INTEGRAZIONI

IMPIANTO DI RECUPERO RIFIUTI NON PERICOLOSI - PROCEDURA DI VERIFICA DI ASSOGGETTABILITA' A V.I.A. AI SENSI DELL'ART. 20 D.Lgs 152/06 SMI

Foto. n.1 esempio barriera fonoassorbente

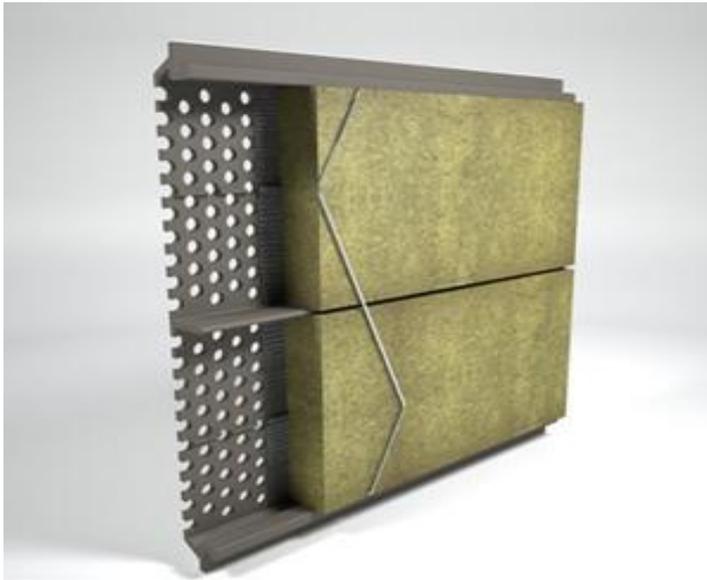
4. Pulizia giornaliera di tutte le aree scoperte pavimentate dell'azienda con moto-scopa per eliminare l'eventuale polvere depositata dalle lavorazioni giornaliere, dai mezzi circolanti e dai depositi di materie prime.
- b. Barriera fonoassorbente con funzione anche di antipolvere pannello sandwich a doppia lamiera coibentato in fibra di lana minerale alto 6 metri dal piano campagna lungo l'attuale mura di recinzione dove attualmente si estende in elevazione una rete a maglia stretta. (tav. B.);

Foto. n.2 siepe/barriera di Thuja occidentalis

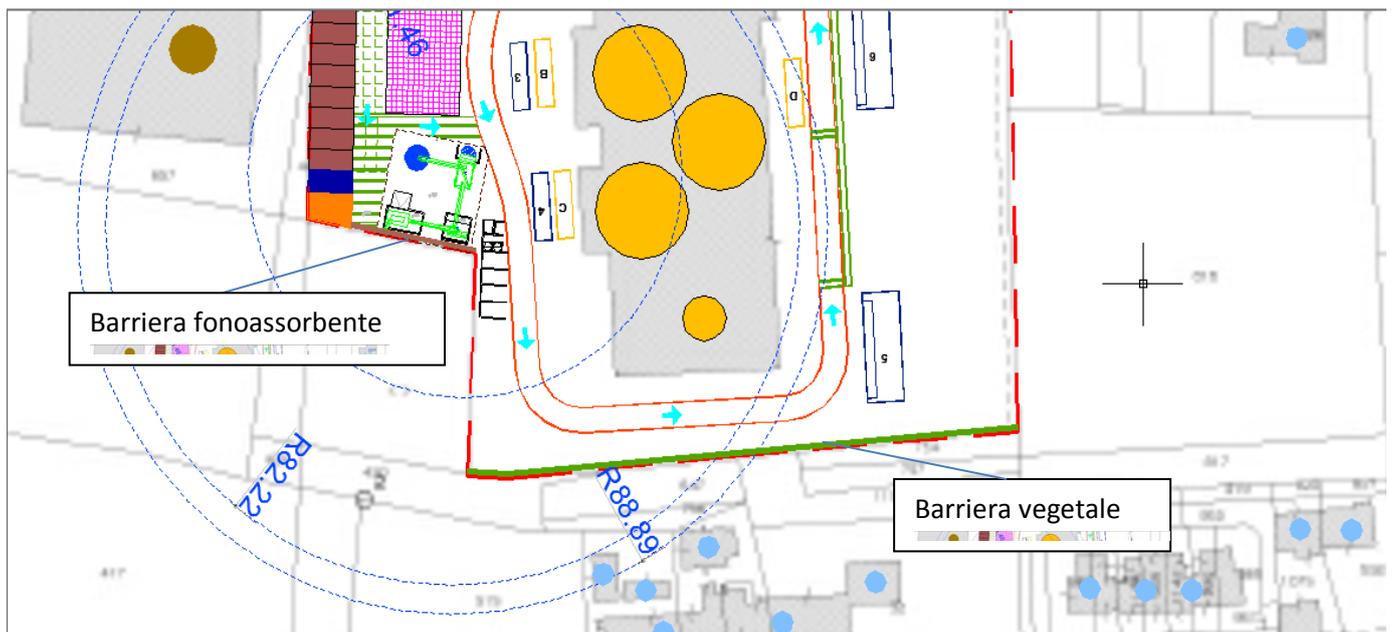
la barriera vegetale da installare lungo il confine Sud fronte area residenziale, dove attualmente esiste una fascia a verde ornamentale, sarà caratterizzato da una quinta arborea di cupressacee e nello specifico *Thuja occidentalis*, specie sempreverde che può raggiungere anche i 20 mt di altezza (si ritiene come altezza idonea per la quinta arborea i 6 – 8 mt) con un portamento colonnare ed è munita di rami appiattiti con un rivestimento di foglie squamiformi E' una pianta arbustiva e rustica, è particolarmente apprezzata per la formazione di siepi a rami fogliari con disposizione verticale. Si ritiene che la messa a dimora per creare una barriera ottimale sia un impianto a circa 1ml tra un esemplare e l'atro. si deve considerare che per un miglior attecchimento gli esemplari non debbano superare i 60 – 80 cm. La Thuja è una pianta con una crescita abbastanza veloce tanto che in un arco di un anno e mezzo può raggiungere già un'altezza di 2,5 m.
